工程指示 / 要求簡箋(E.I.)

工程指示編號：EI / 1387 / 19

工程名稱：觀塘裕民坊

工程項目：幕牆 特式層縮入位 底橫飾線用鐵件(T1-T5)

工程號	J-837	地盤	觀塘裕民坊	附 件
名稱	露台主橫鐵通拆圖	採	用	
材料	30*30*5鐵通	地盤	✓	
顏色	熱浸鋅+瀝青油	工廠

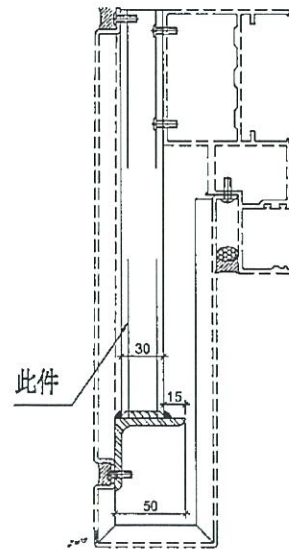
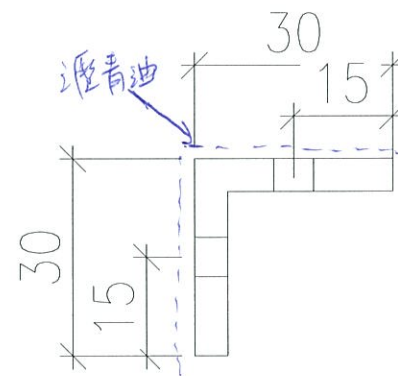
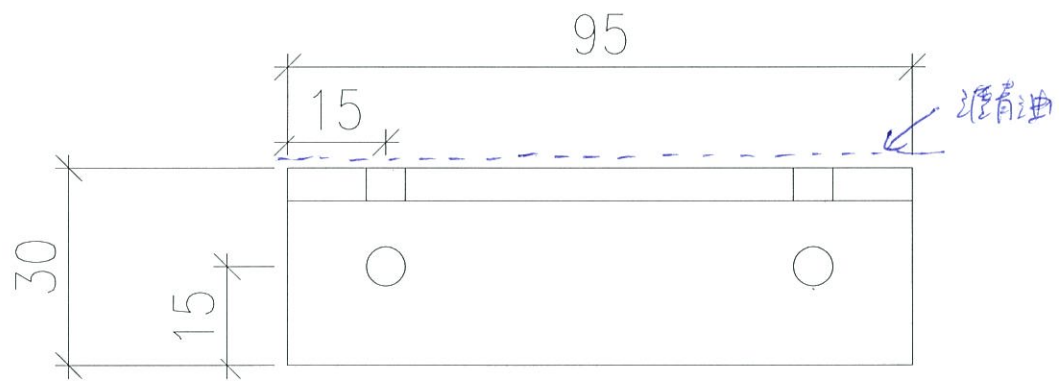
30x30x5 mm 鐵角

31) TYPICAL TRANSOM DETAIL
CURTAIN WALL

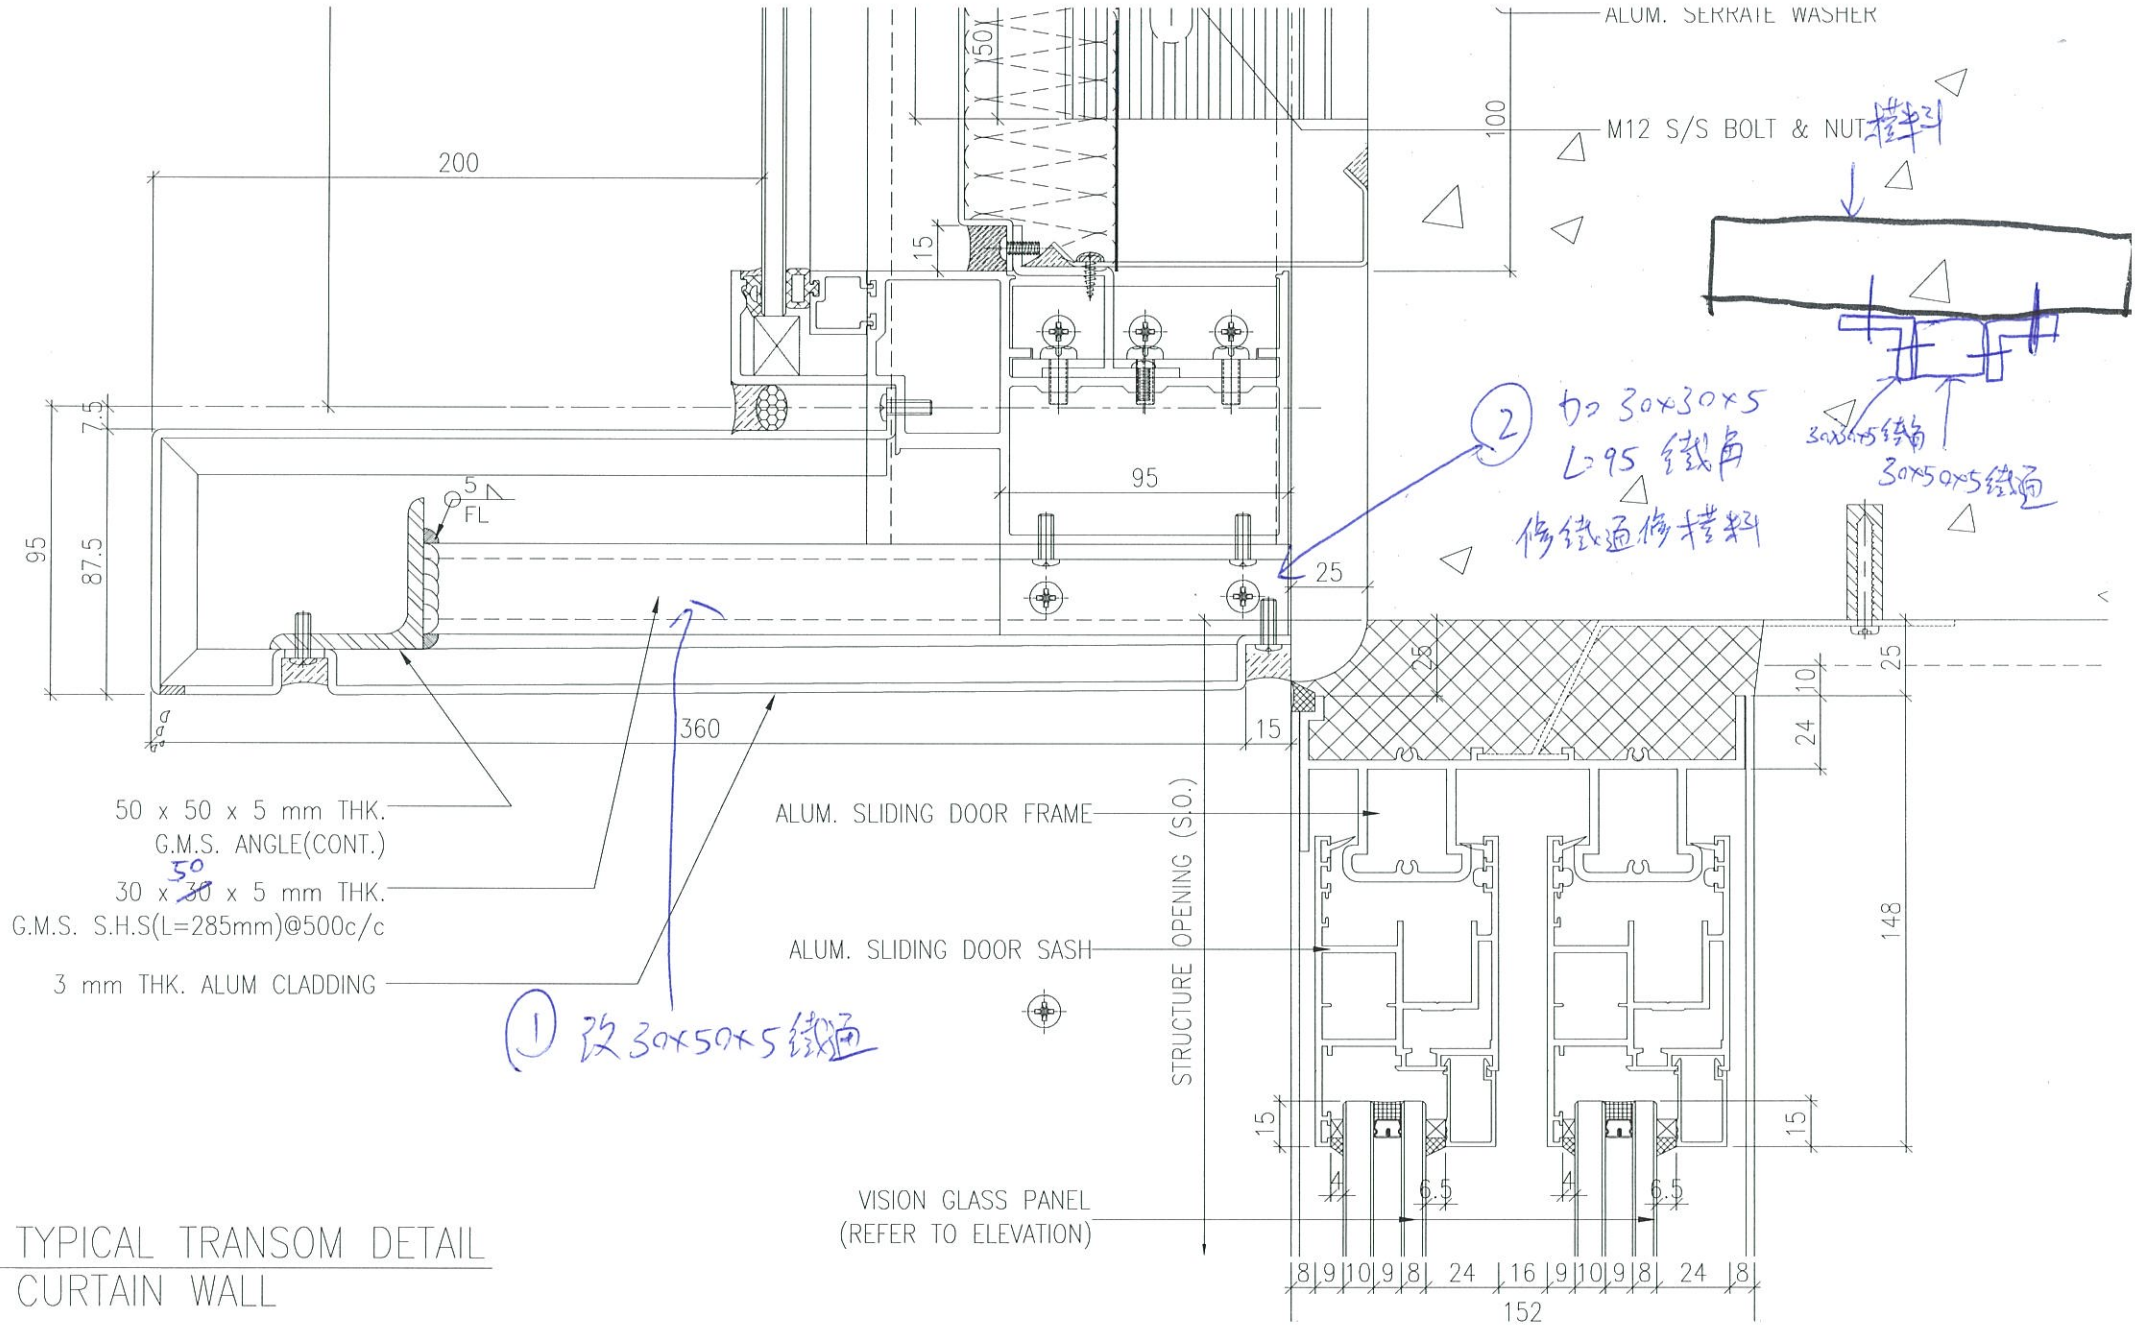
50 x 50 x 5 mm THK.
G.M.S. ANGLE(CONT.)
30 x ⁵⁰~~30~~ x 5 mm THK.
G.M.S. S.H.S(L=285mm)@500c/c
3 mm THK. ALUM CLADDING

① 改 30x50x5 鐵通

② 加 30x30x5
L95 鐵角
修鐵通修擋料

A 版: 1) 鐵廠通知沒有 30*30*5 鐵通，改用 30*50*5 鐵通

2) 按 gary lam 意見，鐵通不直修橫料，改鐵通修鐵角修橫料
